**Objet : Analyse environnementale – Deuxième demande  
d'engagements et d'informations complémentaires dans le  
cadre du projet d'aménagement d'une cannebergière à Sainte-  
Anne-de-Sorel par Fruits des Îles Inc.  
(Dossier 3211-01-068)**

**Projet d'aménagement d'une cannebergière à Sainte-Anne-de-Sorel par Fruits  
des Îles Inc.  
(Dossier 3211-01-068)**

**Demande d'engagements et d'informations complémentaires #2**

Figure 2 : UVH dont le statut humide ou terrestre est à confirmer : site de Sainte-Victoire-de-Sorel (document de réponses à la première demande d'engagements et d'informations complémentaires, septembre 2024)

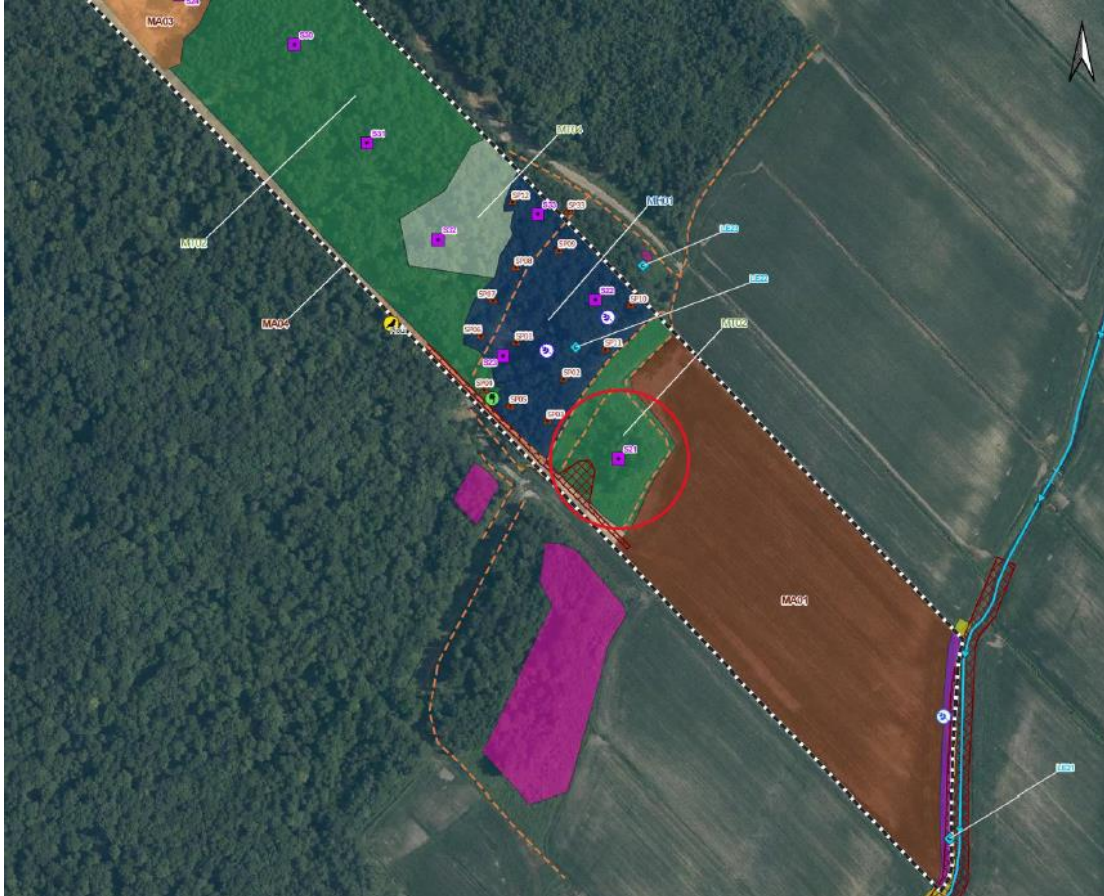
3. Selon l'étude réalisée par WSP et présentée à l'annexe L de l'addenda 1 à l'étude d'impact (décembre 2023), un marécage arborescent MH7 se trouvait au sud de MH6. Toutefois, dans l'étude d'Évolution Environnement présentée à l'Annexe D du document de réponses à la première demande d'engagements et d'informations complémentaires (septembre 2024), cette unité de végétation homogène (UVH) est considérée comme un milieu terrestre. Les stations réalisées par WSP (station MA-5) et par Évolution Environnement (S21) montrent des résultats très différents au niveau de la végétation et de l'hydrologie. De plus, les sols à la station S21 de l'étude d'Évolution Environnement semblent montrer une dominance de couleurs de gleyification (saturation 1) et donc possiblement des sols hydromorphes.

- A. L'initiateur doit réévaluer la nature des sols à la station S21 et réaliser d'autres stations d'inventaires dans cette UVH (identifiée par un cercle rouge à la figure 2) pour déterminer s'il s'agit ou non d'un milieu humide. Considérant l'incertitude quant à la nature du milieu de ce secteur visé par les travaux de déboisement, l'initiateur doit confirmer qu'il va éviter sa destruction. Dans l'impossibilité d'éviter ce secteur, il doit justifier pourquoi il n'est pas en mesure de le faire. Le cas échéant, il doit également s'engager à fournir les résultats des stations de caractérisation supplémentaire dans le cadre de la demande d'autorisation ministérielle en vertu de l'article 22 de la LQE associée aux travaux concernant ce

secteur et appliquer l'approche d'atténuation « éviter-minimiser-compenser » si les résultats démontrent qu'il s'agit d'un milieu humide.
